改善箇所説明図

改善内容

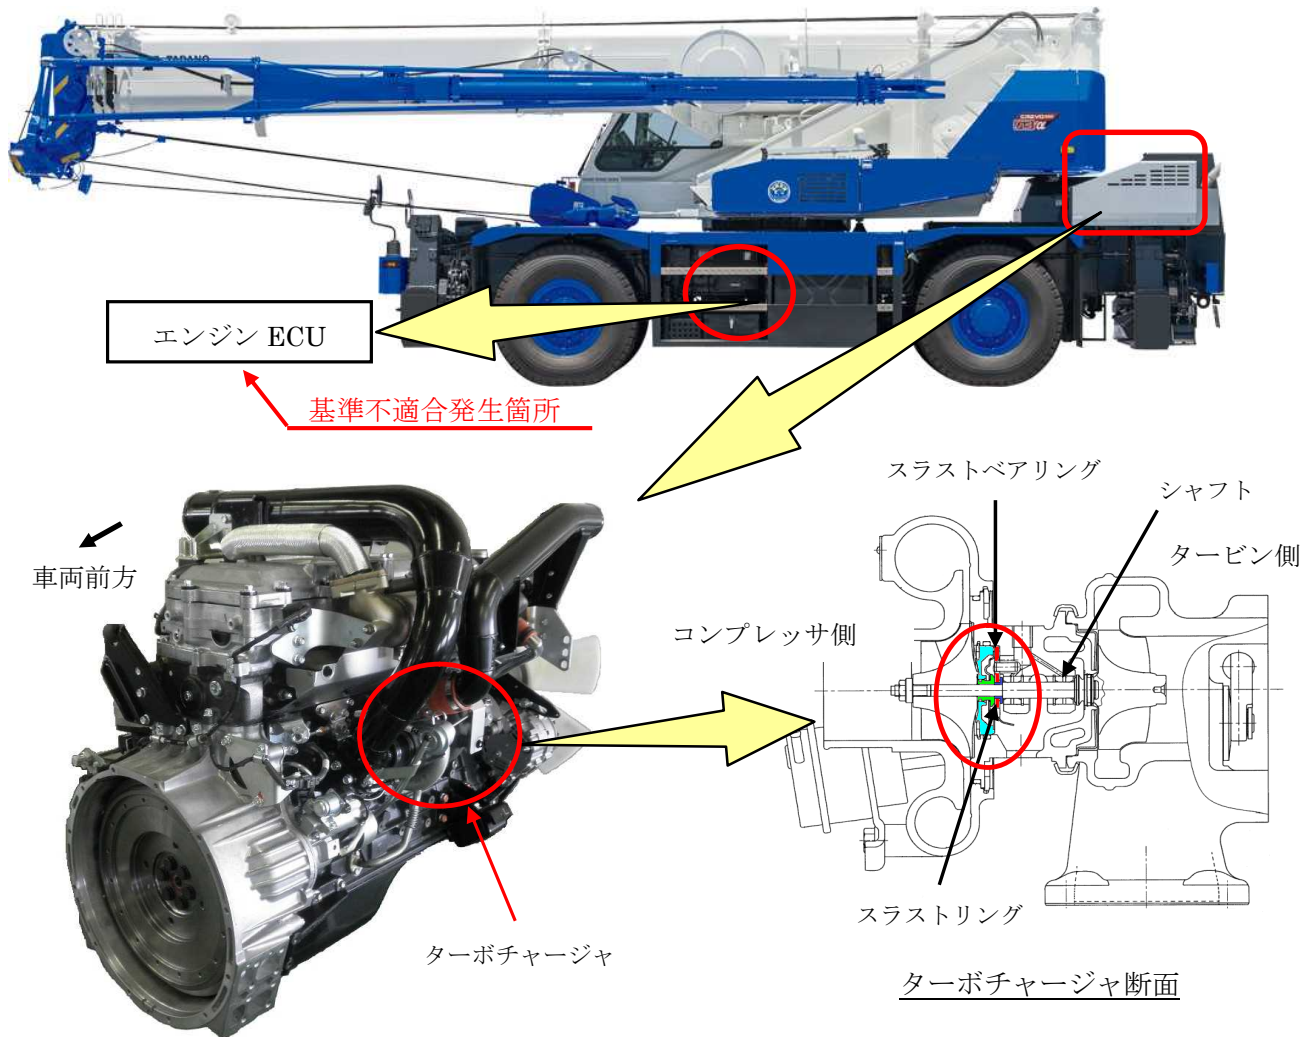
ホイール・クレーンの原動機において、エンジン制御のプログラムの設定が不適切なため、繰り返しエンジン高回転・高負荷域から減速操作を行うと、ターボチャージャのスラストベアリングに高い負荷が発生しスラストベアリングおよびスラストリングに摩耗を生じることがある。そのため、ターボチャージャのシャフトにガタつきが生じ、そのままの状態で使用を続けると、ターボチャージャのシールリングが損傷してエンジンオイルが漏れ出し、当該オイルがエンジン内部、排気系に入り込み、白煙、異音、エンジン回転数の上昇等の不具合が発生し、最悪の場合、エンジンが破損するおそれがある。

全車両、エンジン制御プログラムを対策品に書き換える。

また、インタークーラ及びターボチャージャ内部にエンジンオイルの漏れが確認された場合は、エンジン、吸気系、排気系の装置を点検し、損傷部品の交換を行なう。

識別：所定位置の白色マーキングにより識別する。
